Wyjaśnienia treści SIWZ nr 7
Budowa Hali Sportowo widowiskowej w Gorzowie Wielkopolskim

nr sprawy nadany przez Zamawiającego: SKP-2/PN/RB/2020

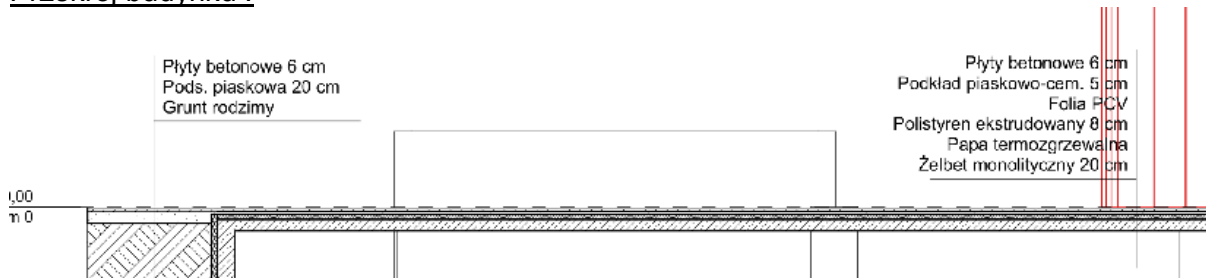
Pkt 3.7 PFU - Technologia sceniczna.

W jaki sposób należy podwiesić kotary?

Za pomocą mechanizmów kurtynowych, zlokalizowanych na ścianach przy osiach 8, 18 i X w celu zasłaniania okien w Sali treningowej na czas koncertów.
